IZMJENE I DOPUNE PROSTORNOG PLANA GRADA ZAGREBA 2024.

Obrazloženje Plana

prijedlog Plana za javnu raspravu

OBRAZLOŽENJE PLANA – IZMJENE I DOPUNE 2024. GODINE

Izvadak iz kartografskog prikaza 1. Korištenje i namjena prostora 1.B. Promet, pošta i elektroničke komunikacije – **karta Podsused**
Izmjene i dopune 2017. (lijevo) Izmjene i dopune 2024. (desno)

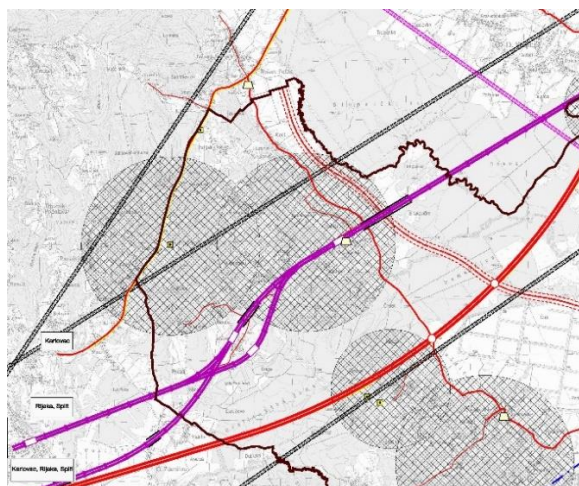
Temeljem zahtjeva Hrvatskih željeznica ucrtan je planirani koridor željezničke pruge za međunarodni promet „Zaprešić - Horvati - Rugvica – Brckovljani“ na kartografskim prikazima 1. Korištenje i namjena prostora 1.A. Površine za razvoj i uređenje, te 1.B. Promet, pošta i elektroničke komunikacije na karte Podsused, Rakov Potok i Zadvorsko, kako slijedi:

Izvadak iz kartografskog prikaza 1. Korištenje i namjena prostora 1.B. Promet, pošta i elektroničke komunikacije – **karta Zadvorsko**
Izmjene i dopune 2017. (lijevo)

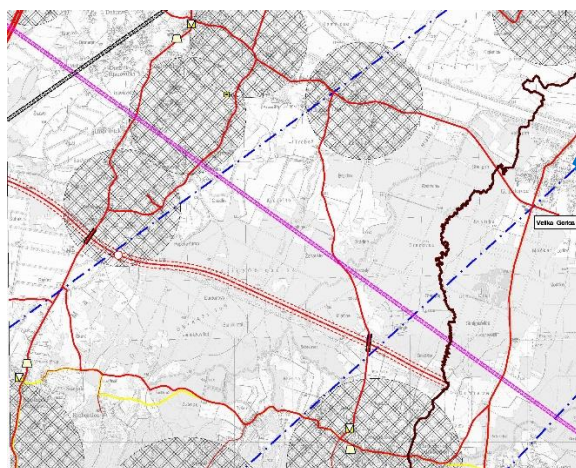
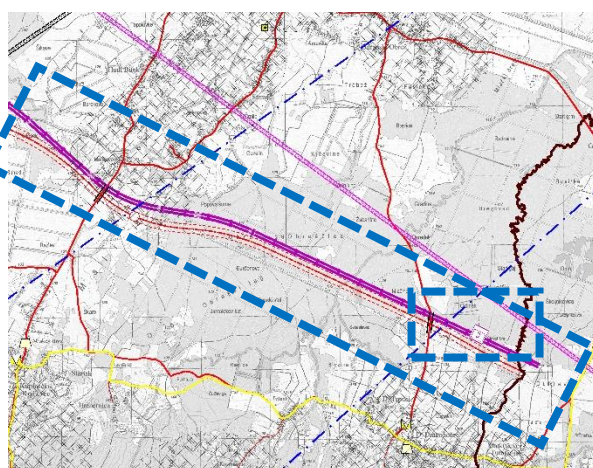
Također, na kartografski prikaz 1. Korištenje i namjena prostora 1.B. Promet, pošta i elektroničke komunikacije na kartu Zadvorsko dodana je oznaka **za teretni kolodvor**.

Izvadak iz kartografskog prikaza 1. *Korištenje i namjena prostora 1.B. Promet, pošta i elektroničke komunikacije – karta Rakov Potok*

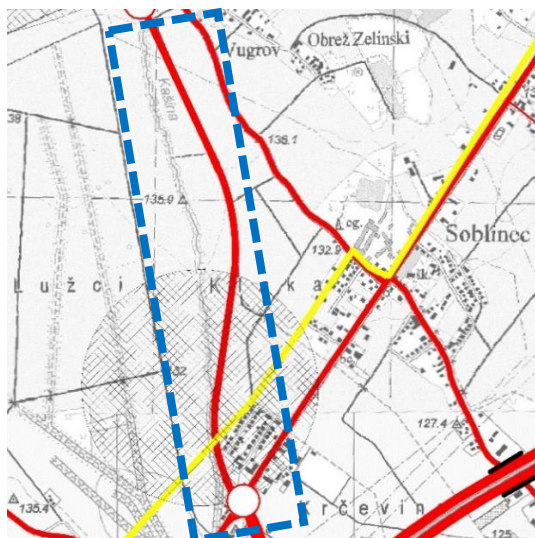
Prema zahtjevu Hrvatskih autocesta d.o.o. korigiran je dio planirane trase obilazne autoceste u zoni između postojeće željezničke pruge Zagreb-Karlovac te granice obuhvata plana prema Rakovom potoku. Trasa je pomaknuta prema jugu s obzirom na novoplaniranu trasu željezničke pruge za međunarodni promet. Izmjene su vidljive na kartografskom prikazima 1. *Korištenje i namjena prostora 1.A. Površine za razvoj i uređenje i 1.B. Promet, pošta i elektroničke komunikacije* na karti Rakovog potoka.

Izvadak iz kartografskog prikaza 1. Korištenje i namjena prostora 1.B. Promet, pošta i elektroničke komunikacije – **karta Dugo Selo**
Izmjene i dopune 2017. (lijevo)

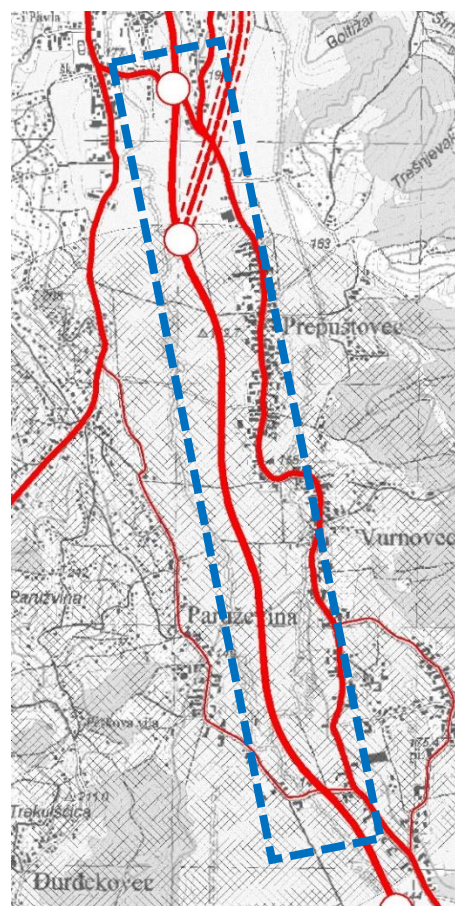
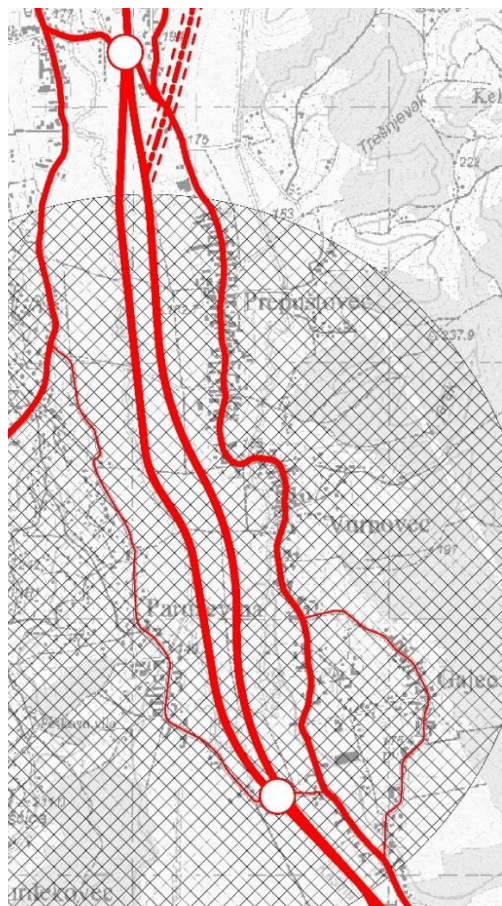
Temeljem zahtjeva Hrvatskih cesta d.o.o. korigiran je planirani koridor nove trase brze ceste Popovec-Marija Bistrica- Zabok na dionici od Popovca do Kašine. Prethodno planirane dvije trase zamijenjene su jednom novo planiranom prometnicom. Izmjene su vidljive na kartografskom prikazima 1. *Korištenje i namjena prostora 1.A. Površine za razvoj i uređenje i 1.B. Promet, pošta i elektroničke komunikacije* na kartama Dugog Sela i Zeline zapad.

Kartogram 2.2. Administrativna sjedišta i razvrstaj državnih i županijskih cesta- **izmjene i dopune 2024.**

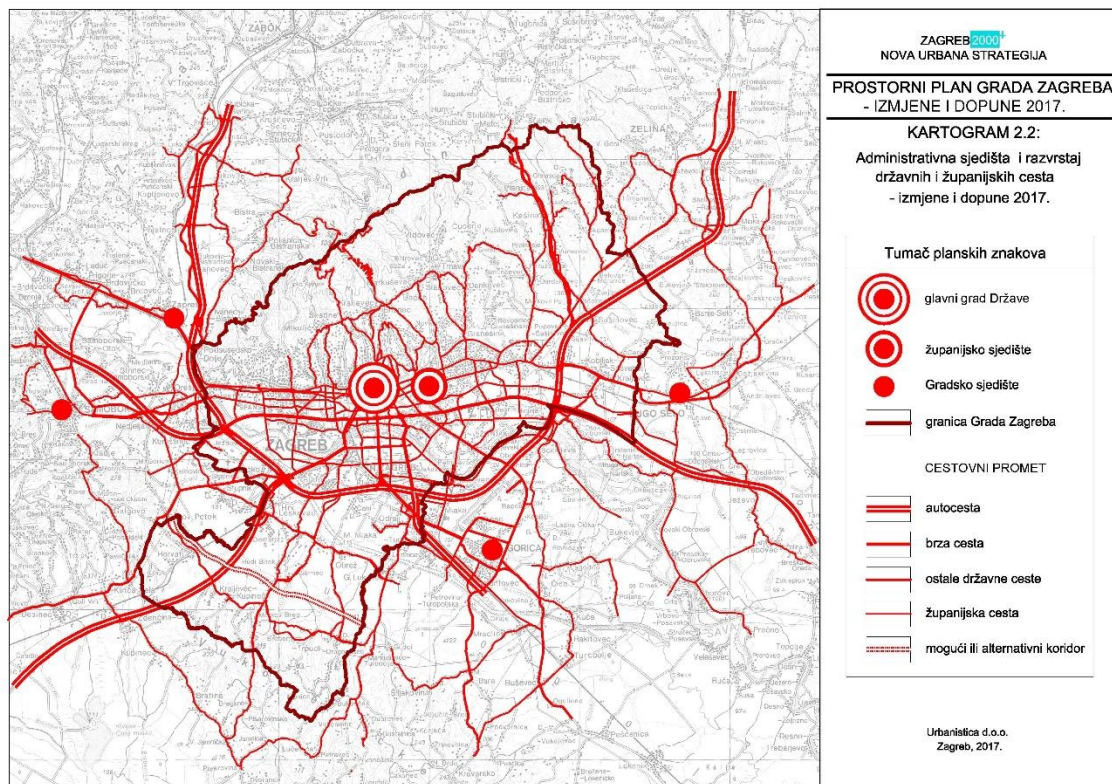
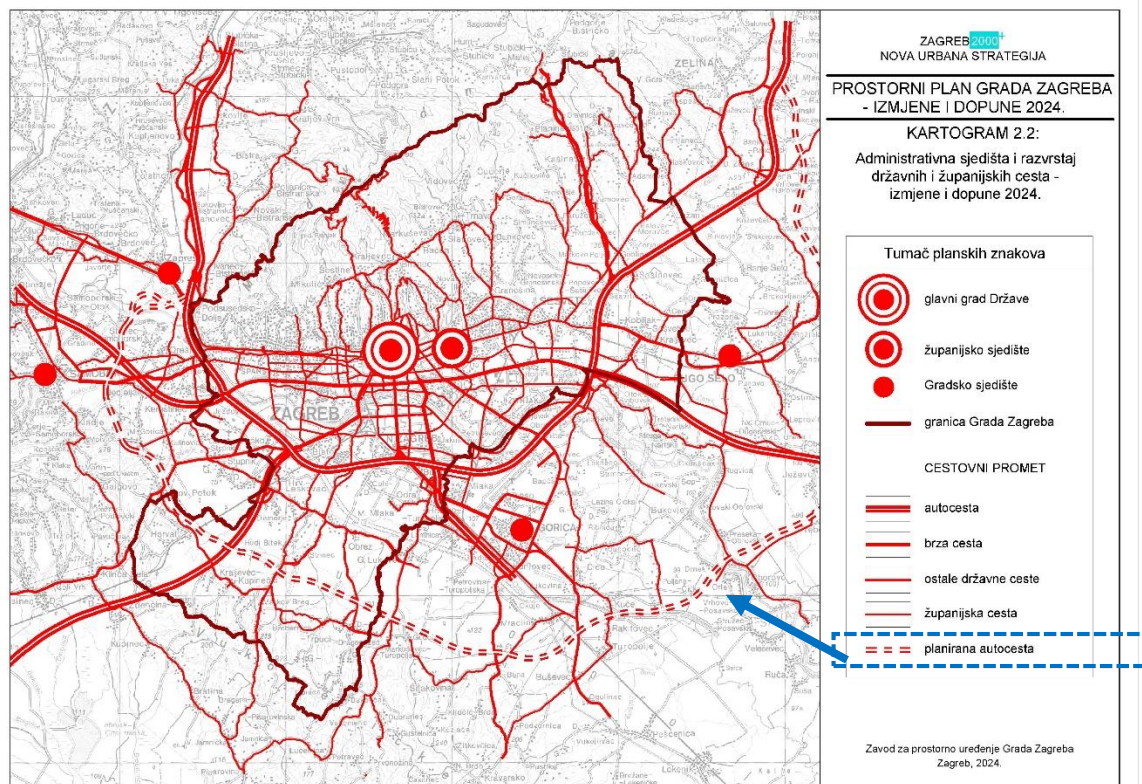
Sukladno cilju br. 2 (točkama 2. i 3.) izmijenjen je i Kartogram 2.2. Administrativna sjedišta i razvrstaj državnih i županijskih cesta.

Izvadak iz kartografskog prikaza 1. Korištenje i namjena prostora 1.A. Površine za razvoj i uređenje (Zagreb istok)

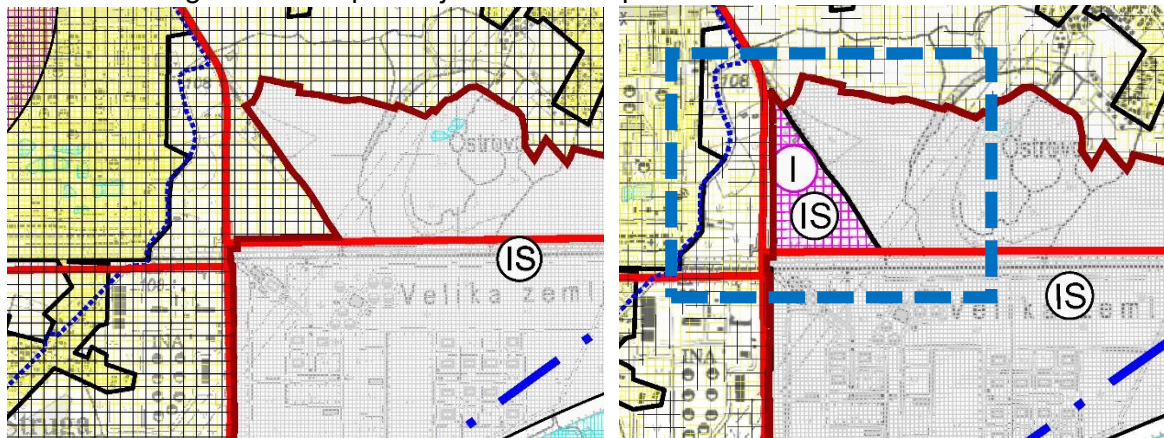
Temeljem Zakona o obnovi zgrada, oštećenih potresom na području Grada Zagreba, Krapinsko-zagorske županije, Zagrebačke županije, Sisačko-moslavačke županije i Karlovačke županije (NN 21/13) i Programa mjera obnove zgrada oštećenih potresom na području Grada Zagreba, Krapinsko-zagorske županije, Zagrebačke županije, Sisačko-moslavačke županije i Karlovačke županije (NN 28/23) Gradska skupština Grada Zagreba donijela je u ožujku 2023. godine odluku o lokacijama za privremeno skladištenje građevnog materijala od uklanjanja nastalog kod obnove zgrada oštećenih potresom te program mjera postupanja s materijalom od uklanjanja nastalim u postupku obnove zgrada oštećenih potresom na području Grada Zagreba. Stoga je 2024. otvoreno oporabilište građevinskog materijala u Resniku. Zbog osiguravanja prostorno-planskih preduvjeta za kontinuiranu djelatnost uporabe građevinskog materijala nastalog pri obnovi zgrada na lokaciji određenoj skupštinskom odlukom **dio građevinskog područja naselja Zagreb istočno od Čulinečke ceste izdvojen je iz građevinskog područja naselja Zagreb i planira se kao izdvojeno građevinsko područje izvan naselja proizvodne (I) i infrastrukturne (IS) namjene** (prikazano na kartografskim prikazima 1. Korištenje i namjena prostora 1.A. Površine za razvoj i uređenje (Zagreb istok) i Građevinska područja naselja u mjerilu 1:5000 (karte Zagreb 38 i 48)). Posebno se naglašava kako se radi o novoj kategorizaciji područja koje je već bilo utvrđeno kao građevinsko područje u važećem planu.

Izvadak iz kartografskog prikaza 2. Infrastrukturni sustavi i mreže 2.A. Energetski sustav – karta Zagreb-istok

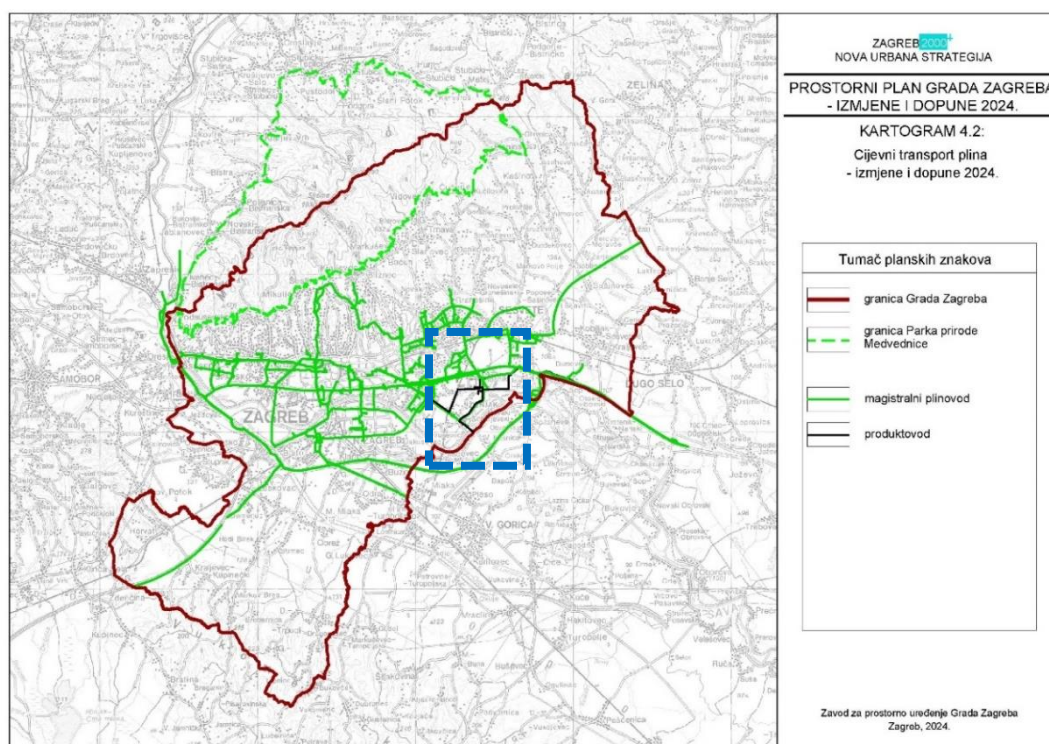
Temeljem zahtjeva Janafa d.d. ucrtan je dio planirane trase višenamjenskog međunarodnog produktovoda za naftne derivate od Terminala Jadranskog naftovoda Žitnjak do Terminala Sisak koji se nalazi unutar obuhvata plana (od naftnog terminala do trase produžene Čulinečke, te koridorom Čulinečke do Radničke ceste odnosno Domovinskog mosta) u skladu sa dostavljenim podacima.

Izvadak iz kartografskog prikaza 2. Infrastrukturni sustavi i mreže 2.A. Energetski sustav – karta Zagreb-istok: Izmjene i dopune PPGZ-a 2017. (lijevo) **Izmjene i dopune PPGZ-a 2024. (desno)**

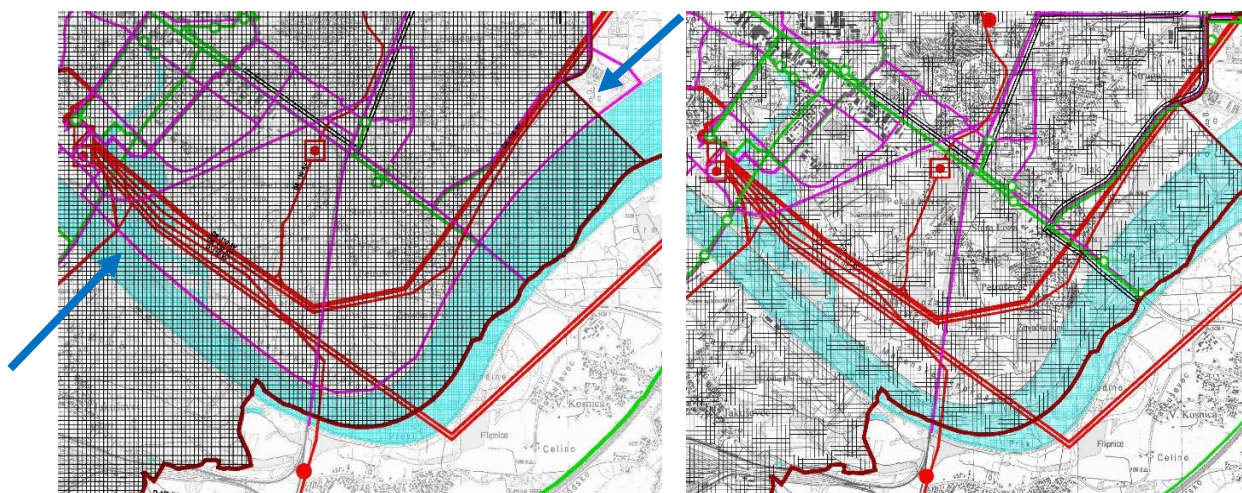
Sukladno zahtjevu HEP toplinarstva d.o.o. ucrtane su dostavljene planirane korekcije mreže centralnog toplinskog sustava. Izmjene su unesene na kartografski prikaz 2. *Infrastrukturni sustavi i mreže-2.A. Energetski sustav – izmjene i dopune 2024.*, zbog velikog broja izmjena iste neće biti pojedinačno prikazivane u Obrazloženju.

Također, ukinut je dio trase planiranog toplovoda (vidljiv na lijevom prikazu roze boje uz rijeku Savu).

Izvadak iz kartografskog prikaza 2. Infrastrukturni sustavi i mreže 2.B. Vodnogospodarski sustav, obrada, skladištenje i odlaganje otpada – karta Zagreb istok Izmjene i dopune PPGZ-a 2017. (lijevo) **Izmjene i dopune PPGZ-a 2024. (desno)**

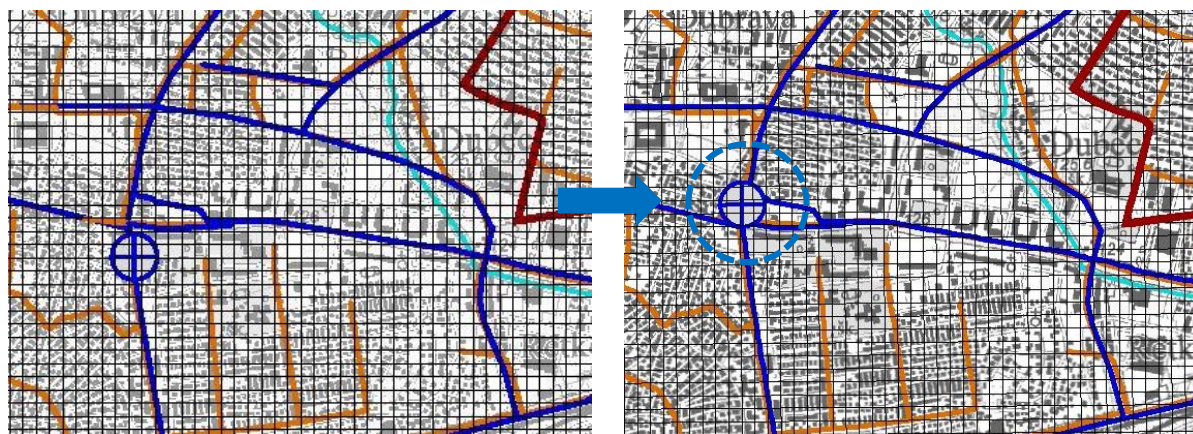
8.1. **Simbol precrpne stanice „Klin“** je načelno izmaknut na lokaciju u neposrednoj blizini križanja Avenije Dubrava, ulice Klin i Čulinečke ceste na kartografskom prikazu 2. *Infrastrukturni sustavi i mreže 2.B. Vodnogospodarski sustav, obrada, skladištenje i odlaganje otpada*- karta Zagreb istok sukladno traženju javnopravnog tijela:

Izvadak iz kartografskog prikaza 2. Infrastrukturni sustavi i mreže 2.B. Vodnogospodarski sustav, obrada, skladištenje i odlaganje otpada – karta Podsused i karta Zagreb zapad - Izmjene i dopune PPGZ-a 2017.

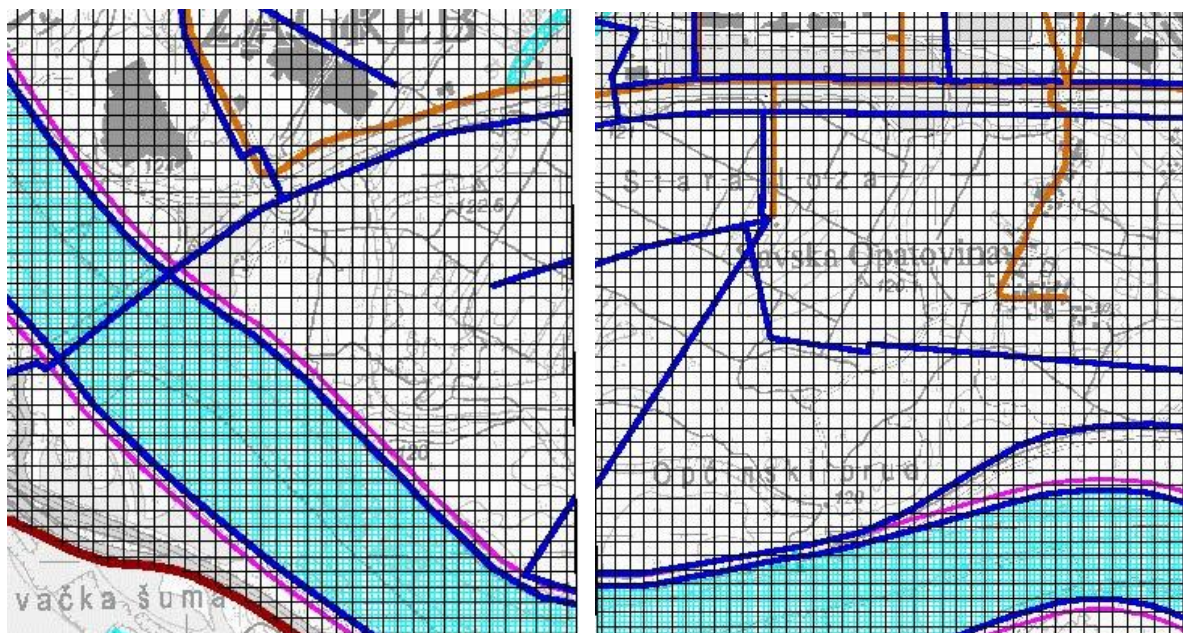
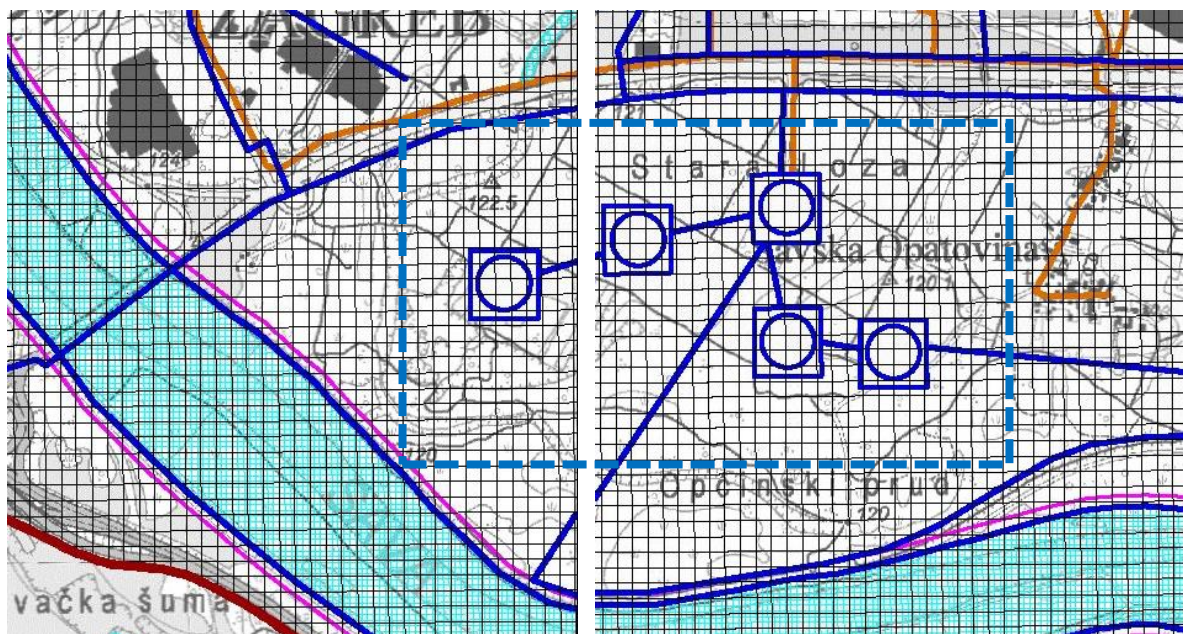
8.3. Zbog usklađenja s Odlukom o zaštiti izvorišta Stara Loza, Sašnjak, Titnjak, Petruševac, Zapruđe i Mala Mlaka (SGGZ 21/14 i 12/16) simbolom vodozahvat/vodocrpilište je označeno vodocrpilište Stara Loza, čija je zona sanitarne zaštite već bila prikazana na kartografskom prikazu 3. *Uvjeti korištenja, uređenja i zaštite prostora, 3.B. Područja primjene posebnih mjera uređenja i zaštite - izmjene i dopune 2017.*

Izvadak iz kartografskog prikaza 2. Infrastrukturni sustavi i mreže 2.B. Vodnogospodarski sustav, obrada, skladištenje i odlaganje otpada – karta Zagreb istok
Izmjene i dopune PPGZ-a 2017. (lijevo) **Izmjene i dopune PPGZ-a 2024. (desno)**

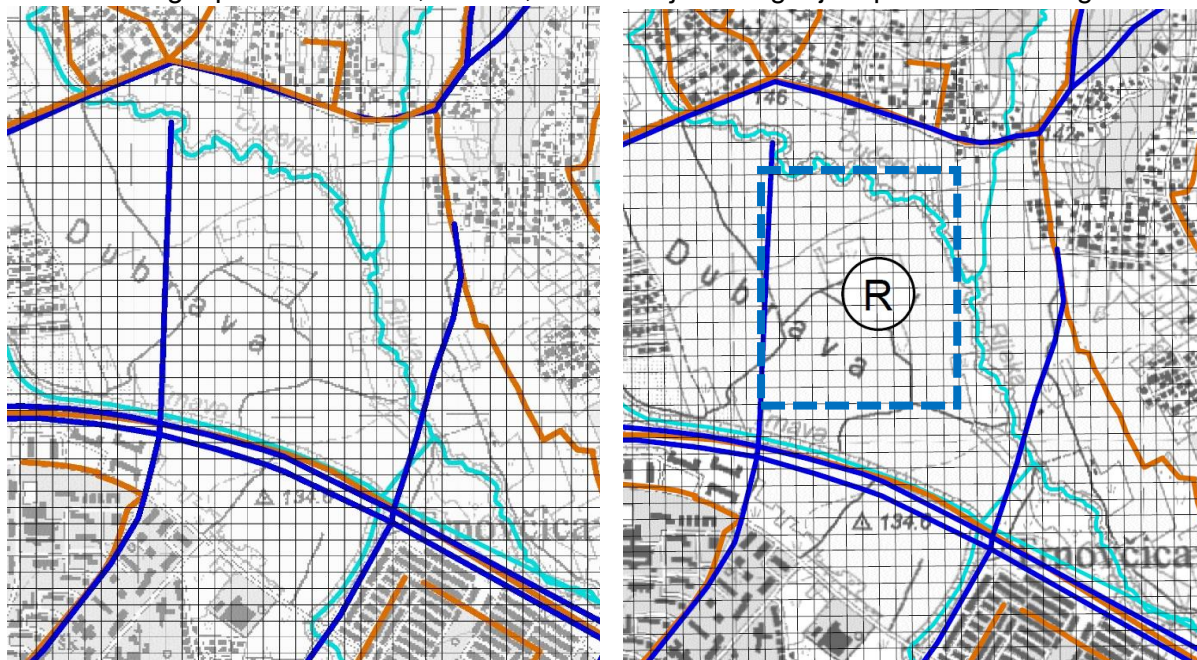
9.1. **Retencija Čučerska Reka** sukladno dostavljenim georeferenciranim prostornim podacima planirana je na području GČ Gornja Dubrava, sjeverno od naselja Trnovčica kako je prikazano na kartografskom prikazu 2. Infrastrukturni sustavi i mreže 2.B. Vodnogospodarski sustav, obrada, skladištenje i odlaganje otpada – karta Zagreb istok.

Izvadak iz kartografskog prikaza 2. Infrastrukturni sustavi i mreže 2.B. Vodnogospodarski sustav, obrada, skladištenje i odlaganje otpada – karta Zagreb zapad
Izmjene i dopune PPGZ-a 2017. (lijevo) **Izmjene i dopune PPGZ-a 2024. (desno)**

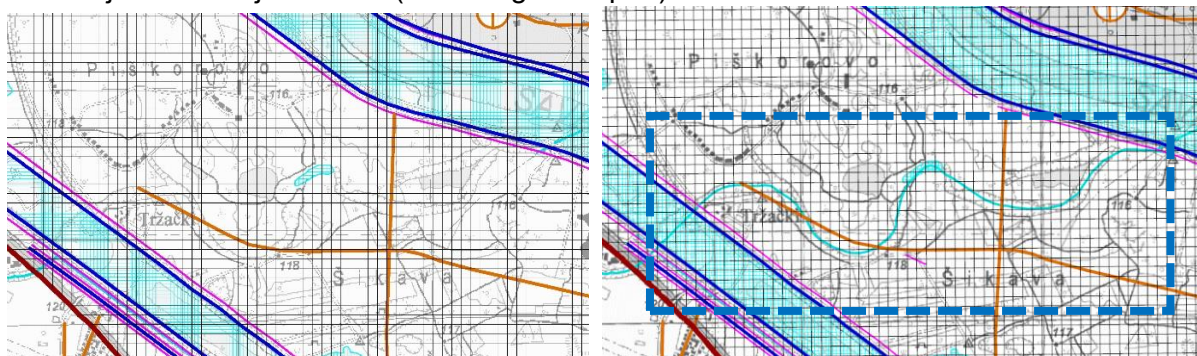
9.2. **Potok Starča** ucrtan je na kartografske prikaze 2. Infrastrukturni sustavi i mreže 2.B. Vodnogospodarski sustav, obrada, skladištenje i odlaganje otpada (karta Zagreb zapad) i na 3. Uvjeti korištenja, uređenja i zaštite prostora 3.B. Područja primjene posebnih mjera uređenja i zaštite (karta Zagreb zapad).

Izvadak iz kartografskog prikaza 3. Uvjeti korištenja i zaštite prostora 3.A. Uvjeti korištenja – Zagreb zapad

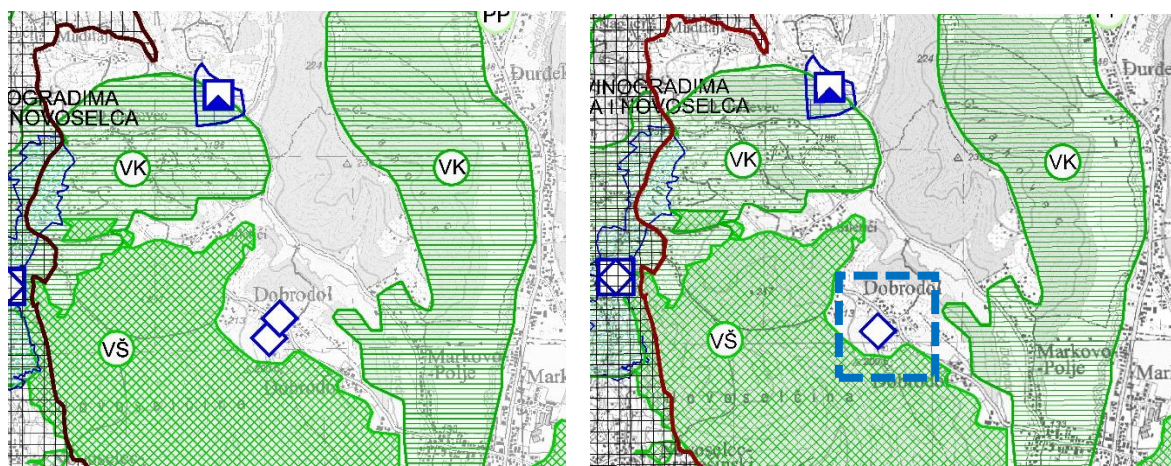
Temeljem zahtjeva Gradskog zavoda za zaštitu spomenika kulture i prirode planski znak civilne građevine za nepokretno kulturno dobro za zgradu stare škole Lučko, Puškarićeva ulica 39, k.č. 4567 k.o. Lučko ucrtana je u grafiku Plana, a uklonjen je planski znak etnološke građevine tradicijski objekt Dobrodol, Dobrodolski brijeg 33, k.č.1715/7 k.o. Đurđekovec. Korigirani su karte Zagreb zapad i Zagreb istok na kartografskom prikazu **3. Uvjeti korištenja i zaštite prostora 3.A. Uvjeti korištenja**:
